12. INVERSER LTDA

Observación No. 1:

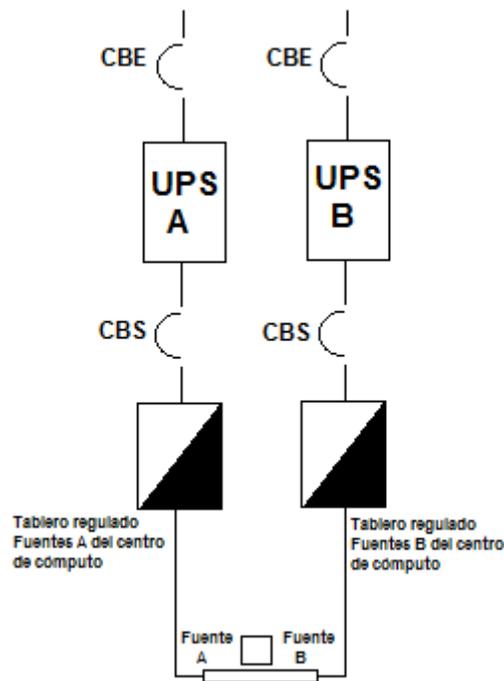
b) Al igual solicitamos aclara en el numeral 2.1 del Cuadro de descripción técnica UPS NUEVAS mencionan "Para tener una redundancia N+1, se deberá suministrar e instalar dos (2) UPS nuevas de 20 KVA (en configuración N+1) ". Por favor aclarar si la redundancia que se requiere, para el sistema son dos UPS que operan en forma independiente (2N) o si cada una de las UPS debe satisfacer el criterio de redundancia N+1 lo que implica que cada una debe contener un módulo de potencia adicional, redundante. Lo que genera un incremento económico importante en el presupuesto de este ítem.

Respuesta Observación No. 2 b): El esquema que requiere la Universidad Pedagógica Nacional es de redundancia 2N, es decir, se tienen dos UPS separadas y cada una alimenta una fuente de cada equipo del centro de cómputo, en este caso si una UPS falla la otra puede asumir toda la carga y no hay punto único de falla. En este caso sí se

requiere de dos tableros de distribución y a la salida de cada UPS se debe disponer de un transformador de aislamiento. Se adjunta un diagrama como ejemplo.

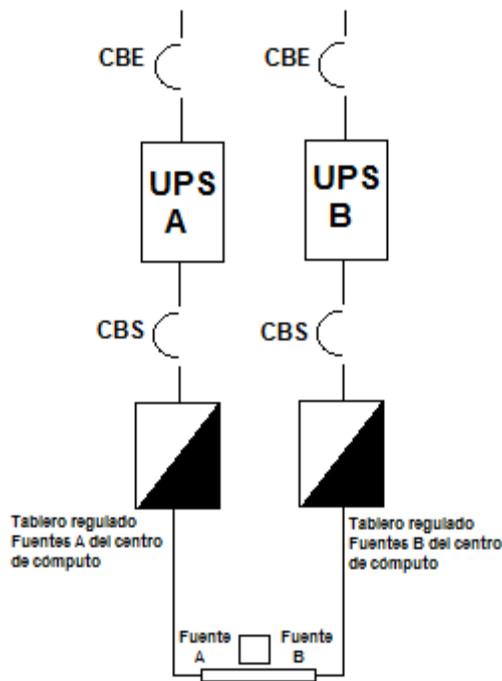
5. En el numeral 2.1 del Cuadro de descripción técnica UPS NUEVAS mencionan "Para tener una redundancia N+1, se deberá suministrar e instalar dos (2) UPS nuevas de 20 KVA (en configuración N+1) ". Por favor confirmar si la redundancia que requieren para el sistema son dos UPS que operan en forma independiente (2N) o si cada una de las UPS debe satisfacer el criterio de redundancia N+1 lo que implica que cada una debe contener un módulo de potencia adicional, redundante.

Respuesta Observación No. 5: El esquema que requiere la Universidad Pedagógica Nacional es de redundancia 2N, es decir, se tienen dos UPS separadas y cada una alimenta una fuente de cada equipo del centro de cómputo, en este caso si una UPS falla la otra puede asumir toda la carga y no hay punto único de falla. En este caso sí se requiere de dos tableros de distribución y a la salida de cada UPS se debe disponer de un transformador de aislamiento. Se adjunta un diagrama como ejemplo.
